Avis délibéré de la mission régionale d'Autorité environnementale sur la poursuite d'exploitation et l'extension de la carrière alluvionnaire exploitée par la SAS Grace & Piccino sur la commune d'Arboy-en-Bugey (01)

Avis n° 2023-ARA-AP-1557

Avis délibéré le 16 août 2023

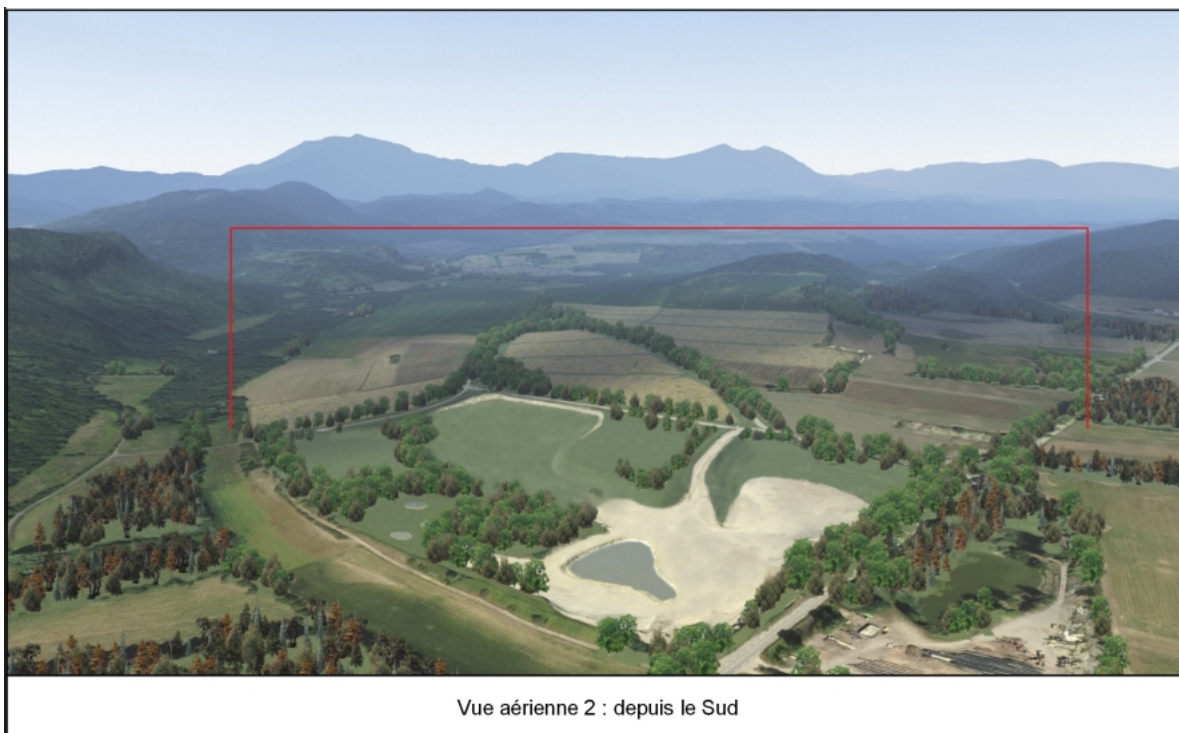
Le porteur de projet s'engage à mettre en œuvre les mesures suivantes lors de la phase d'exploitation :

- le calendrier écologique des différentes espèces sera respecté pour la réalisation des travaux les plus impactants (phases préparatoires et de découverte) afin d'éviter la mortalité directe d'individus vulnérables : démarrage en octobre avec possibilité de commencer les travaux de débroussaillage un peu avant si nécessaire, sous réserve de validation après visite par un écologue ;
- un accompagnement par un écologue sera effectué tout au long des différentes phases de l'exploitation de la carrière afin de s'assurer du strict respect des préconisations énoncées dans l'étude d'impact.

Il reste à démontrer si après mise en œuvre de ces mesures, les impacts résiduels sur les espèces protégées et leurs habitats sont négligeables et qu'une demande de dérogation à l'interdiction d'atteinte aux espèces protégées n'est donc pas nécessaire.
